SI 2127

SERVICE INFORMATION

CABO ADAPTADOR 4.07360.53.0

PARA SUBSTITUIR AS VERSÕES ANTERIORES
POR SENSORES DE CONTRAPRESSÃO DE GASES DE ESCAPE ATUAIS

Medida de conversão

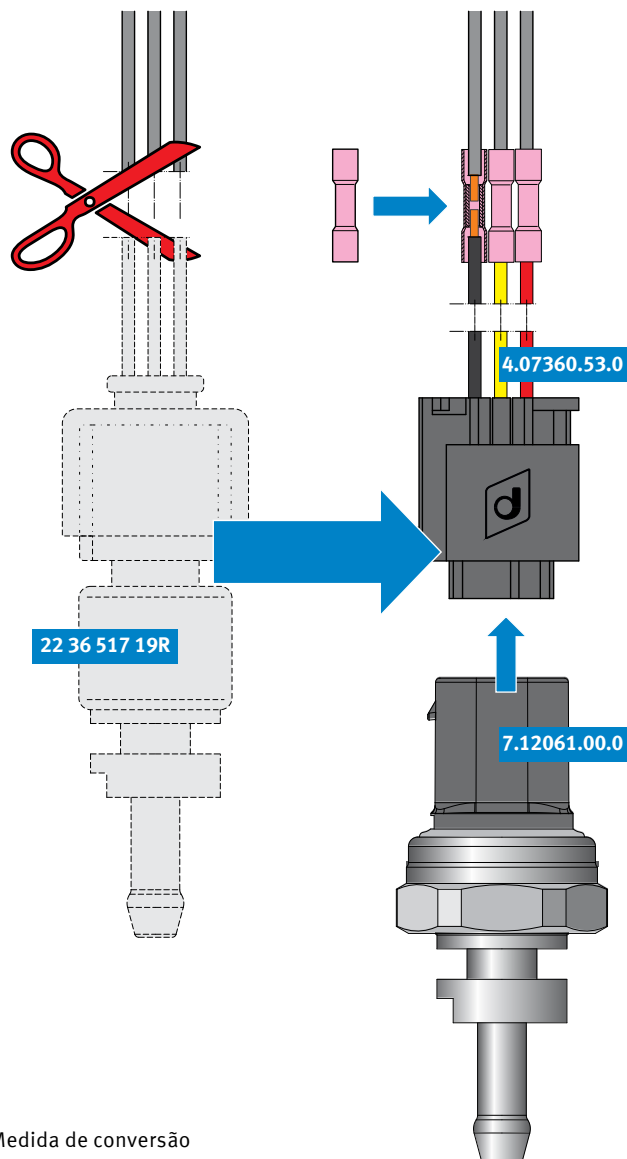
- Cortar o sensor antigo 223651719R junto ao plugue antigo.
- Conectar o cabo adaptador 4.07360.53.0 com a ajuda dos conectores retráteis. Prestar atenção à ocupação de pinos.
